Umsögn vegna fyrirspurnar borgarráðsfulltrúa Sjálfstæðisflokks varðandi bensínstöð að Kirkjustétt 2-6

Úttekt á brunavörnum bensínstöðvar

Kirkjustétt 2-6 – Úttekt á brunavörnum bensínstöðvar

Mynd 1. Úrklippa af aðaluppdrætti stöðvarinnar. Uppdrátturinn var unnin af Teiknistofu Ingimundar Sveinssonar, dags. 7.6.2005.

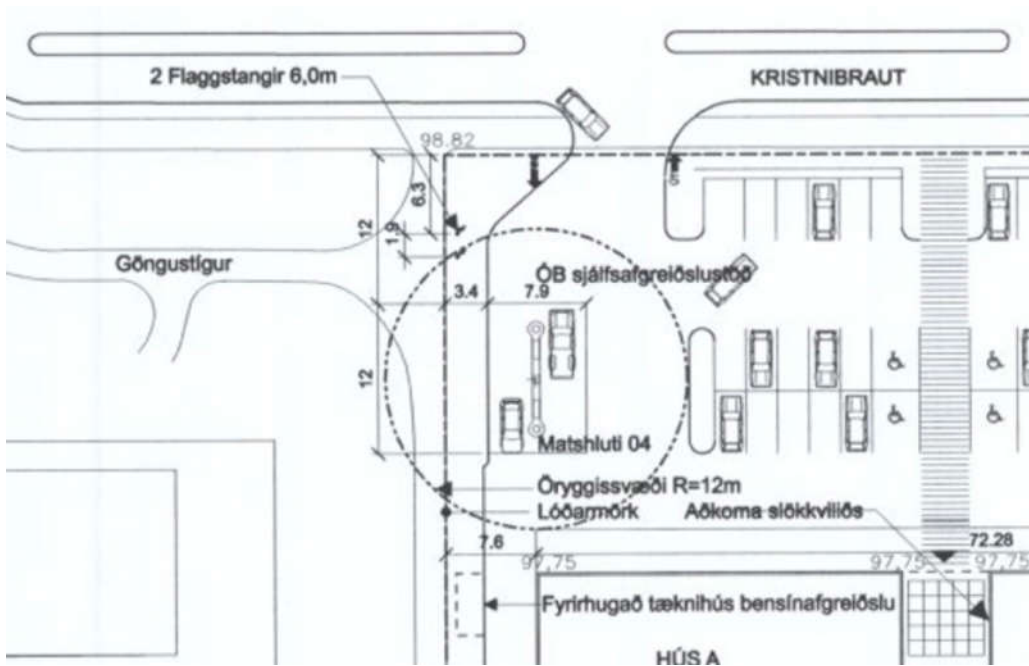
Á mynd 1 má sjá klippu af samþykktum aðaluppdrætti af því svæði sem um ræðir og mynd 2 sýnir útlit stöðvarinnar í dag. 12 metra öryggissvæði er merkt inn á teikninguna en svo virðist sem svæðið sé skilgreint út frá miðju dæluvegginnar í stað þess að vera skilgreint út frá afgreiðsludælu. Ekki er sýnt 12 metra öryggissvæði út frá útloftunarröri.

Mynd 5. Loftmynd tekin árið 2006. Sýnir að bensínstöðin er risin áður en bráðabrigðabyggingar Ingunnarskólar hafa verið reistar. Mynd frá Borgarvefsjá Reykjavíkurborgar.

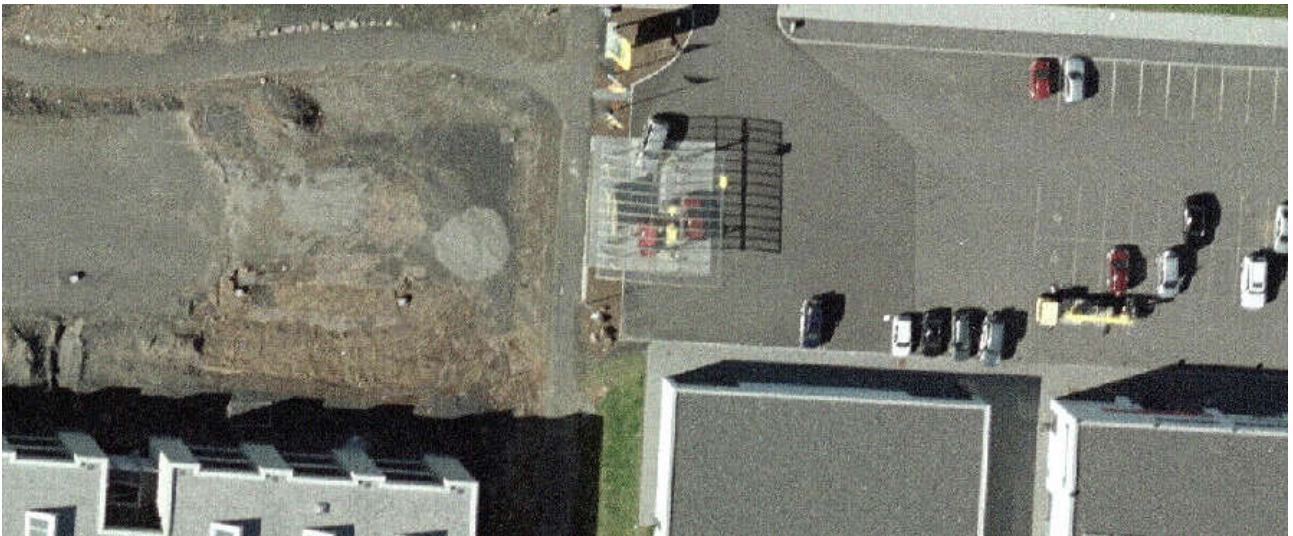
Ljóst er skv. mælingum á staðnum að útloftunarrör frá eldsneytistöðum liggja of nærri bráðabrigðabyggingum Ingunnarskóla. Eins og sjá má á mynd 5 var bensínstöðin þó risin árið 2006, áður en framkvæmdir við bráðabrigðabyggingarnar hófust. Árið 2007 höfðu byggingarnar aftur á móti risið (sjá mynd 6) og hafa þær því nú staðið í um 10 ár. Samkvæmt byggingarreglugerð [2] eru engu minni kröfur gerðar til öryggis og eldvarna bygginga sem ætlaðar eru til tímabundinnar notkunar, enda teljast „lausar byggingar sem ætlaðar eru til [...] daglegar dvalar manna í fjóra mánuði eða lengur á sama stað“ til „mannvirkja“ skv. skilningi reglugerðarinnar.

Mynd 7. Klippa úr tillögu að breyttu deiliskipulagi Maríubaug 1, Reykjavík. Breytingin frá fyrra samþykktu skipulagi fól í sér stækkun á byggingarreit til austurs og norðurs fyrir bráðabrigðaskólabygginu. Unnið af VA Arkitektum, útg. 30.11.2004.

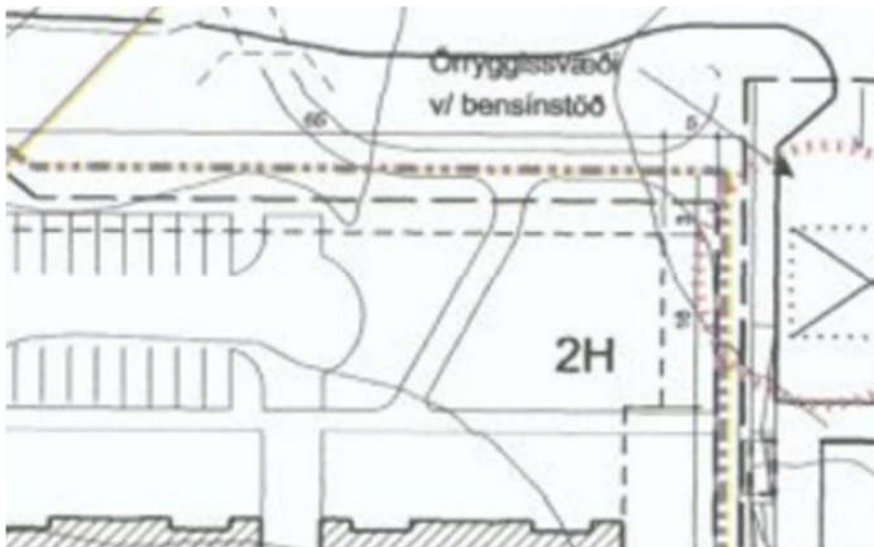
Breytt deiliskipulag Maríubaug 1 (Ingunnarskóli) var samþykkt og gildistaka þess auglýst í B-deild Stjórnartíðinda 7. júlí 2006. Deiliskipulagsuppdrátturinn var unninn af VA Arkitektum, dags. 30.11.2004 (síðast lagfært 27.06.2006). Samkvæmt breytingaruppdrætti (sjá klippu á mynd 7) virðist öryggissvæði bensínstöðvarinnar vera dregið út frá miðri dæluveju sbr. samþykktan aðaluppdrátt bensínstöðvarinnar. Öryggissvæðið skv. uppdrættinum nær því ekki inn fyrir mörk stækkaðs byggingarreits. Eins og bent hefur verið á skal öryggissvæðið þó dregið upp annars vegar út frá afgreiðsludælum og hins vegar út frá útloftunarröri eldsneytisgeyma [1].

Mynd 8. Samanburður á mörkum öryggissvæðis skv. aðaluppdrætti og deiliskipulagi annars vegar og skv. athugunum á staðnum hins vegar.

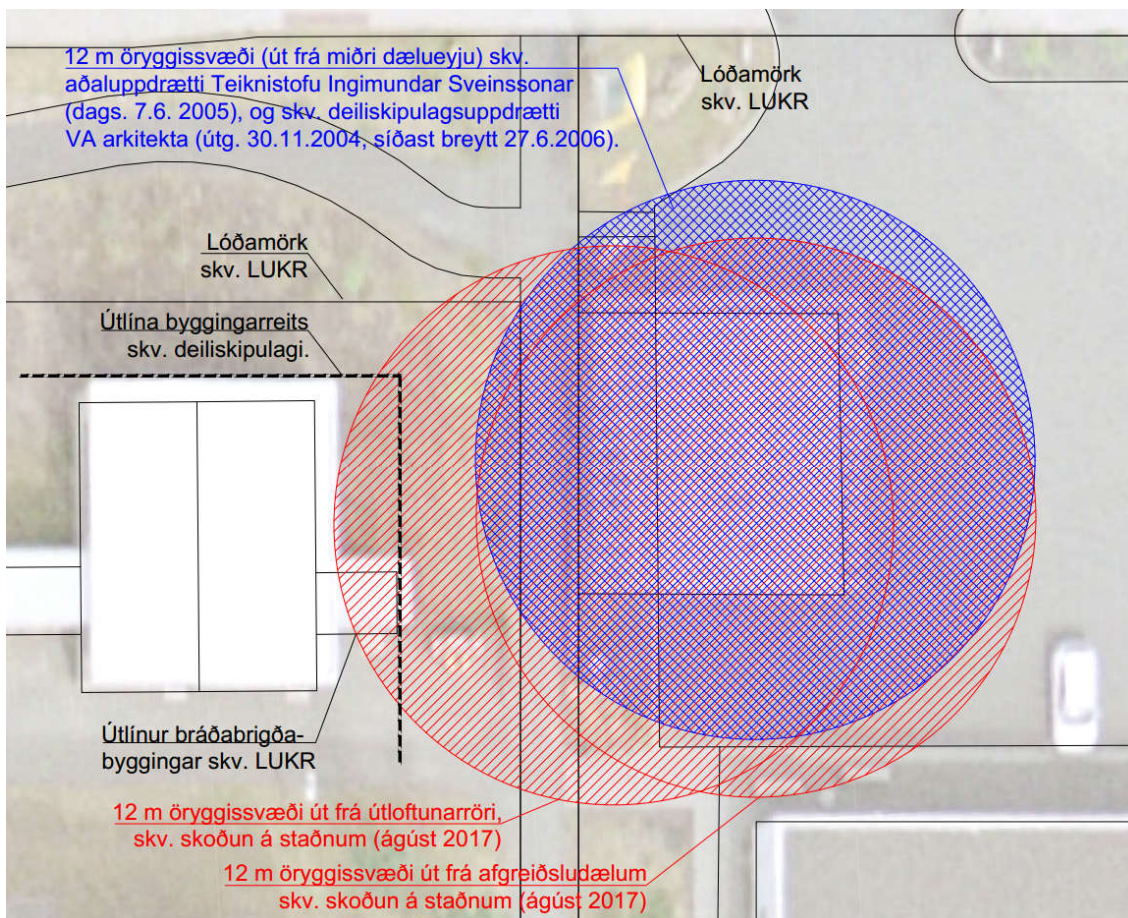
Á mynd 8 má sjá samanburð á mörkum öryggissvæðisins skv. aðaluppdrætti og deiliskipulagsuppdrætti annars vegar og skv. athugun á staðnum, í samræmi við [1]. Niðurstaðan er því sú að öryggissvæði bensínstöðvarinnar eins og hún var byggð nær inn á byggingarreit Mariubaus 1.

Bílum er ekki heimilt að leggja innan öryggissvæðis bensínstöðva, nema til áfyllingar. Sýna þarf hvar ekki er heimilt að leggja, merkingum á plani og á skiltum eftir atvikum.
